# 改善箇所説明図①

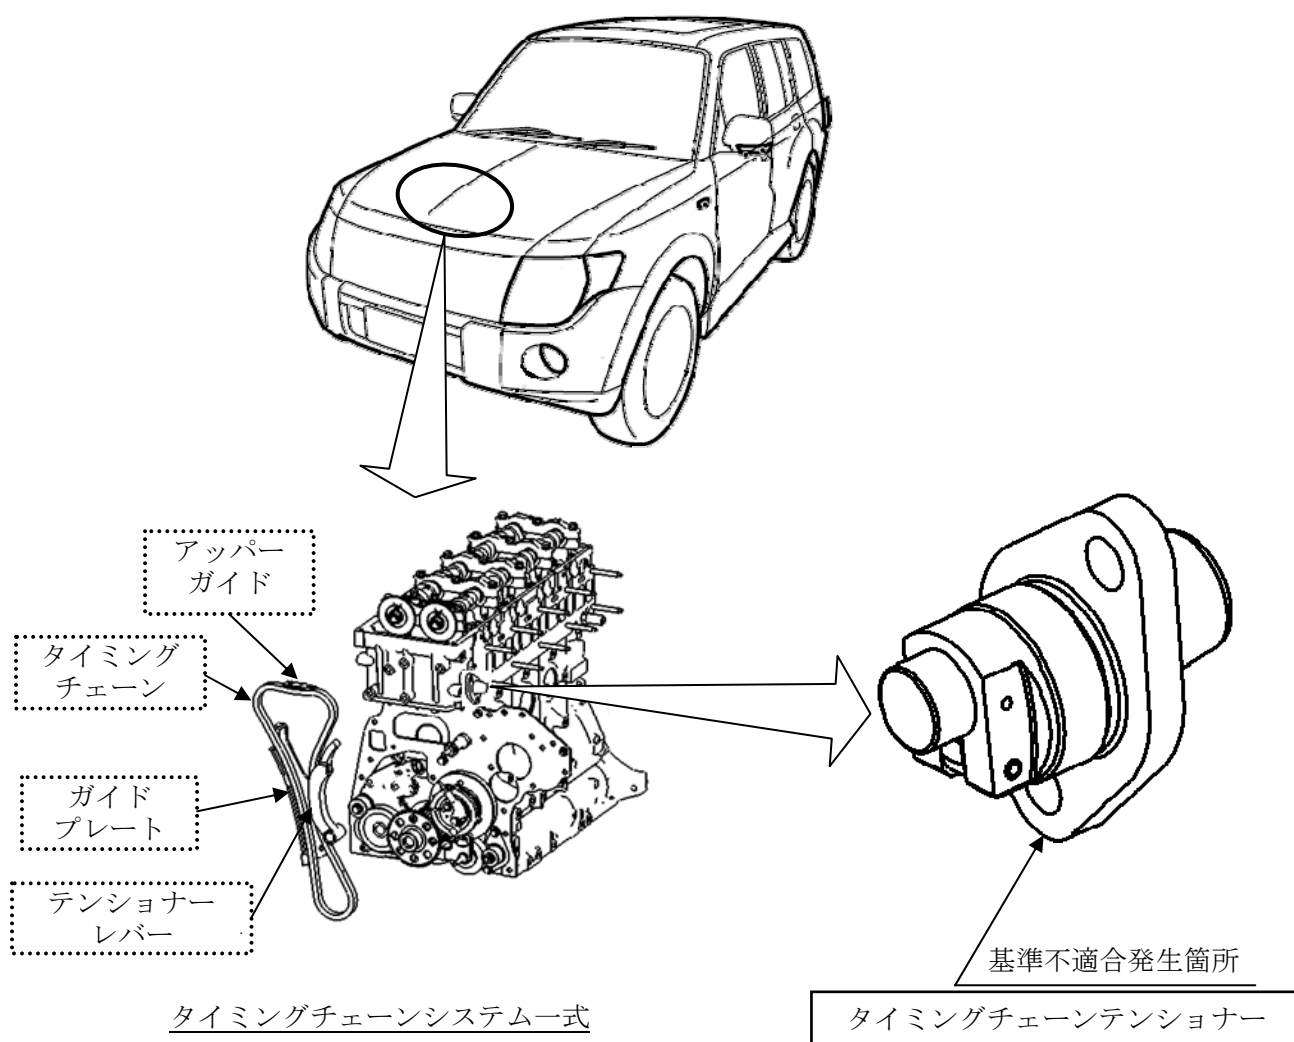
タイミンチェーンテンショナーの張力調整機構の構造が不適切なため、タイミンチェーンにかかる張力が不足して、エンジン駆動中に異音が発生することがある。そのため、そのままの状態を使用を続けると、タイミンチェーンが破損し、最悪の場合、エンストして再始動できなくなるおそれがある。

全車両、タイミンチェーンテンショナーを対策品と交換する。また、タイミンチェーンシステムを点検し、損傷が確認された場合は、システム一式を新品と交換する。

注：図中の  内は、点検および交換する部品を示す。

図中の  内は、タイミンチェーンシステムに損傷があった場合に交換する部品を示す。

識別：助手席側ドアのローワーヒンジにあるピン頭部に白または黄色のペイントを塗布する。
